CASSA DI ESPANSIONE DEL TORRENTE BAGANZA NEI COMUNI DI FELINO, SALA BAGANZA, COLLECCHIO E PARMA (PR-E-1047)

PROGETTO ESECUTIVO

ELABORATI DI INQUADRAMENTO RELAZIONE DI OTTEMPERANZA

Figura 1 – Sezione 7, verifica di filtrazione

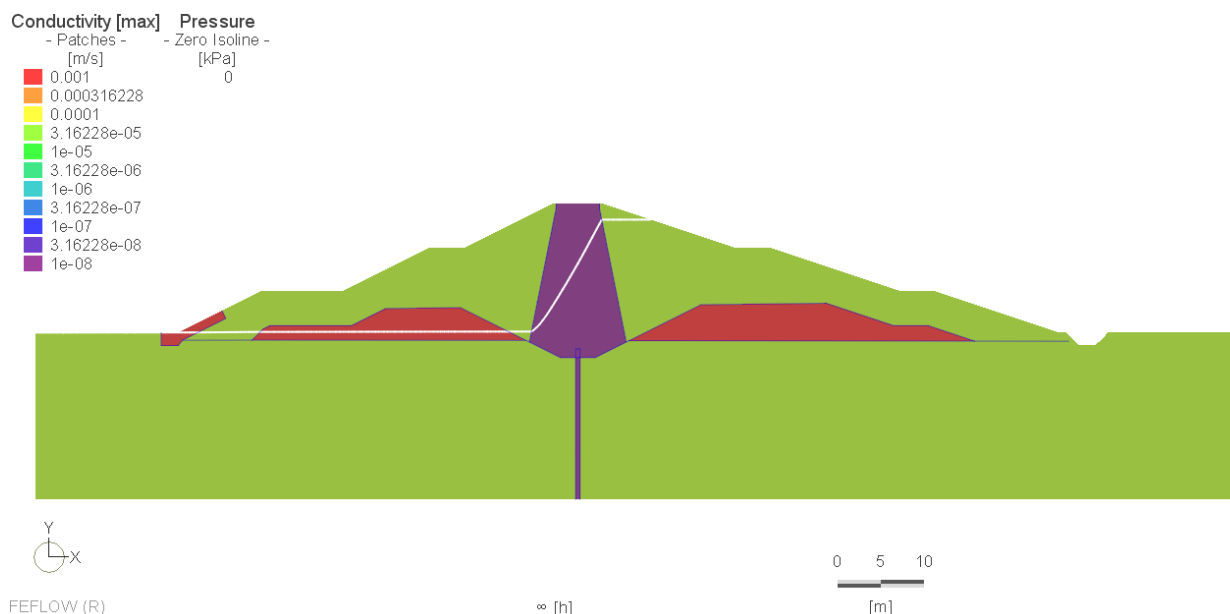
Relativamente alle "Arginature: Tipologie e scelte progettuali" "il progettista approfondisce le scelte progettuali relativamente alle sezioni tipo da 1 a 7. Nel merito delle problematiche di definizione e modellazione delle sezioni 1, 5 e 7 ribadendo la correttezza della soluzione adottata evidenzia l'importanza della necessità di un corretto confinamento delle lenti di materiale a più elevata permeabilità, rimandando però in sede di progettazione esecutiva il dettaglio su come tale confinamento viene garantito. Cogliendo positivamente le risposte del progettista su questo punto si sottolinea l'importanza, nella fase di progettazione esecutiva, degli elaborati che illustrino se, e con che grado di attendibilità, è possibile confinare lo strato di U.G.1 lasciato in posto, non solo per le sezioni tipo ma anche e soprattutto per le sezioni di raccordo e/o collegamento con i manufatti". "In merito allo spessore di materiale della sezione 6 (lato interno argine) si suggerisce di porre particolare attenzione a tale aspetto in sede di progettazione esecutiva".

- per il rilevato schematizzato con la sezione 7A si evidenzia che le analisi di filtrazione indicano una piezometrica emergente sul paramento di valle, il quale tuttavia non risulta presidiato da una specifica unghia/strato di valle drenante, adeguatamente protetta da appositi elementi di transizione/filtro; anche in questo caso dovranno pertanto essere definiti gli opportuni accorgimenti e particolari esecutivi; inoltre appare opportuno prevedere una più efficace protezione da effetti erosivi e di scalzamento in relazione al deflusso del T. Baganza al piede di valle, anche in funzione degli esiti delle previste prove su modello fisico idraulico.

In merito alle verifiche di filtrazione del rilevato arginale, l'inserimento di un nucleo semipermeabile in asse al rilevato stesso e per tutta la sua altezza modifica in modo sostanziale il comportamento delle opere in terra previsto nel progetto definitivo in condizioni di invaso pieno, migliorandone le prestazioni in tutte le sezioni tipologiche; la descrizione della nuova geometria è riportata nella relazione BAG3_07_ARG_R_RE_01 - Relazione arginature - Verifiche filtrazione e sifonamento – e negli elaborati BAG3_07_ARG_D_ST_01÷08 – Sezioni trasversali tipologiche – Tav. 1÷8.

- nel rilevato tipo 7, rappresentata nella precedente *Figura 1*, si evidenzia che non è più presente una piezometrica emergente sul paramento di valle, grazie all'inserimento del nucleo centrale che modifica sostanzialmente il comportamento del rilevato arginale.

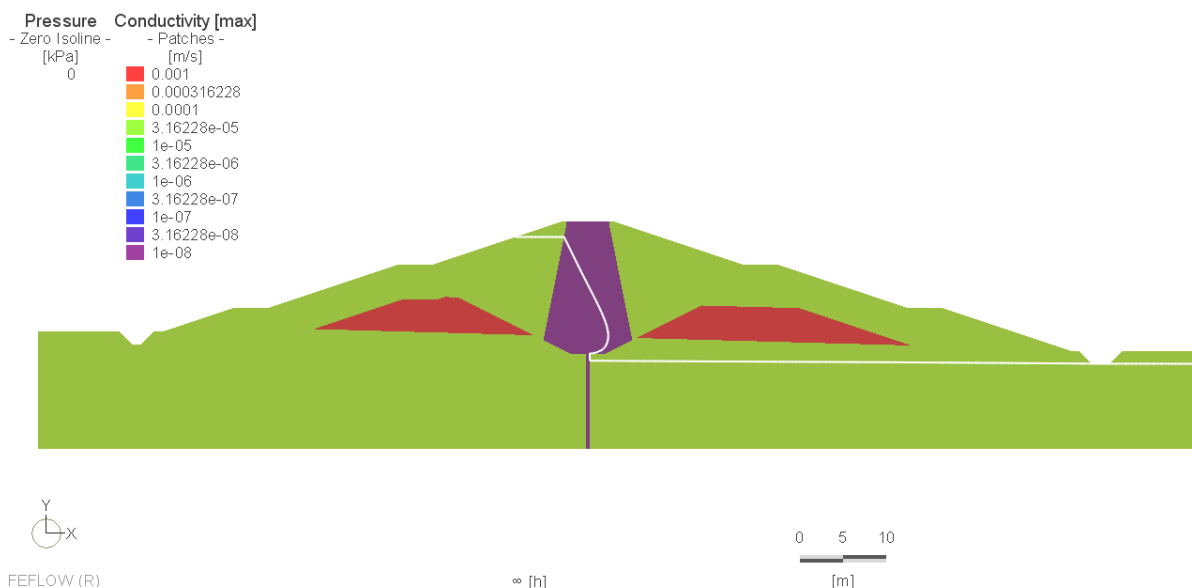
Circa le analisi filtrazione (finalizzate alle verifiche di stabilità) si formulano le seguenti osservazioni sui riflessi progettuali delle stesse, da recepire in coordinamento con le osservazioni di cui al punto precedente:

- per il rilevato tipo 1 (Relazione geotecnica) le analisi indicano un abbattimento della superficie piezometrica in corrispondenza dei materiali drenanti posti in fondazione in corrispondenza del paramento di valle; a tale proposito si evidenzia che detto dispositivo per esercitare correttamente la sua azione drenante deve avere la possibilità di recapitare all'esterno le portate intercettate; possibilità che al momento non appare definita e pertanto dovranno essere adottati gli opportuni accorgimenti;

- nel rilevato tipo 1, dove i materiali posti in fondazione in corrispondenza del paramento di valle hanno una permeabilità $K \approx 10^{-3}$ m/s, si ripropone una situazione analoga a quella rappresentata nella precedente Figura 1, pertanto non viene più attribuita una funzione drenante al materiale di fondazione. La figura seguente

mostra la configurazione della filtrazione della sezione tipo 1, con invaso 1 in condizioni di piena e invaso 2 vuoto, in regime stazionario
